府民公募型安心・安全整備事業（府民提案型）技術審査一覧【京都市域】

府民公募型安心・安全整備事業

(府民提案型) < 既要望 >)

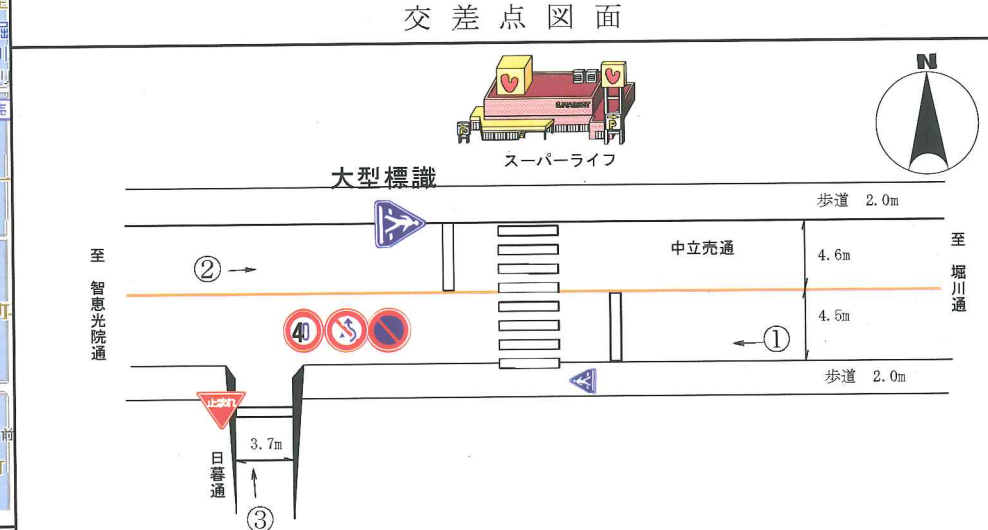
<p>整理番号</p>	<p>2</p>	<p>写真</p>	
<p>交通安全施設</p>	<p>信号機 (新設・押ボタン式)</p>	<p>①</p> 	<p>②</p> 
<p>所在地</p>	<p>上京区新白水丸町462番地54先 中立売通</p>		
<p>現在の状況</p>	<ul style="list-style-type: none"> 交通規制 交差点図面に記入のとおり 付近の環境 周辺は一般住宅と商業施設の混在する地域であり、西方には正親小学校がある。 		
<p>要望内容</p>	<p>スーパーライフ前の横断歩道を利用する際、車が止まってくれないので困っている。目が不自由なので音声付の信号機をつけて欲しい。 受付番号33 (5月21日受理)</p>	<p>③</p> 	
<p>位置図</p>	 <p style="text-align: center;">交差点図面</p> 		
<p>対応案</p>	<p>中立売通智恵光院交差点と約70mと近接しており、横断需要や設置間隔から実施しない。</p>

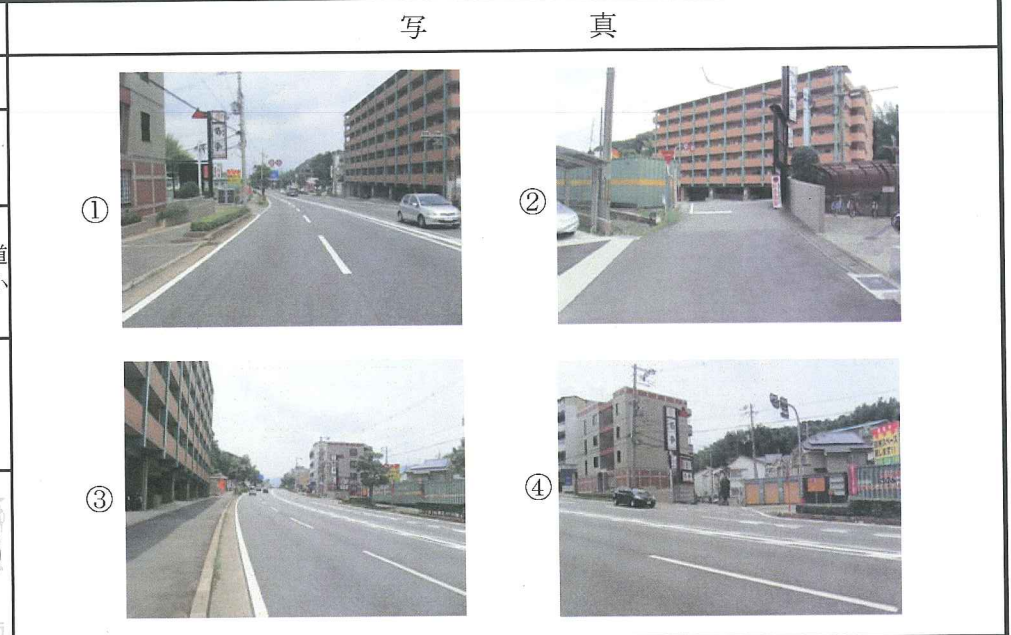
整理番号	8
交通安全施設	信号機 (新設・半感応式)
所在地	西京区榎原盆山16-9先 国道9号榎原緯7号線交差点
現在の状況	<ul style="list-style-type: none"> 交通規制 交差点図面に記入のとおり 付近の環境 国道9号は主要幹線道路であり交通量が多く、国道沿いには店舗が並んでおり、周辺には住宅がある。東方には榎原小学校がある。
要望内容	国道が急な下り坂となっており、自転車と車、バイクの衝突事故が発生しており、信号機の設置要望。 受付番号168(6月20日受理)
位置図	
対応案	信号機を設置するためには、勾配の是正や右折レーン整備、市道の道路拡幅等の大規模な道路整備が必要なため実施しない。
